MONCEY

AVIS d'HYDROGEOLOGUE AGREE

relatif à la
définition des périmètres de protection
du
captage de la source des Bannerets
à
MEREY-VIEILLEY

Septembre 2011

vues de l'extérieur du captage en mai 2003 et en août 2011

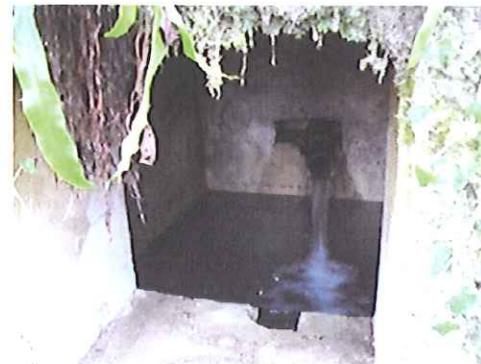
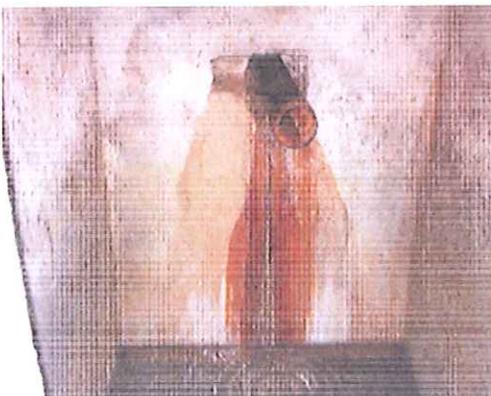
Les risques inhérents aux ouvrages : Le captage est ancien, sa fermeture et ses abords se trouvent dans un état de délabrement incompatible avec la production d'eau potable.

Il conviendrait d'engager un projet de rénovation totale avant de reprendre son exploitation. La canalisation de raccordement au réservoir est à contrôler et l'hypothèse de l'existence d'un autre captage est à lever. *Les risques liés aux ouvrages concernent les conditions de captage rudimentaires, la fermeture absente, la ventilation, l'aménagement du raccordement au réservoir, le nettoyage des abords avec la création du périmètre de protection immédiate.*

Le périmètre de protection immédiate est à matérialiser et à entretenir. La chambre de captage est totalement à reprendre ainsi que les conditions de prélèvement direct. L'ouvrage serait ensuite à sécuriser pour éviter l'intrusion d'animaux et d'insectes.

Toutefois, cet avis est conditionné à la réhabilitation totale du captage actuel et de la réfection de la canalisation de raccordement au réservoir.

Le périmètre de protection immédiate du captage devrait être dégagé puis maintenu en herbe. Il devrait être matérialisé par un grillage rigide (2 m de haut au minimum) ancré au sol permettant d'isoler une surface d'au moins 100 m² (10 m * 10 m) autour du point d'eau définitif et être centré sur le captage.
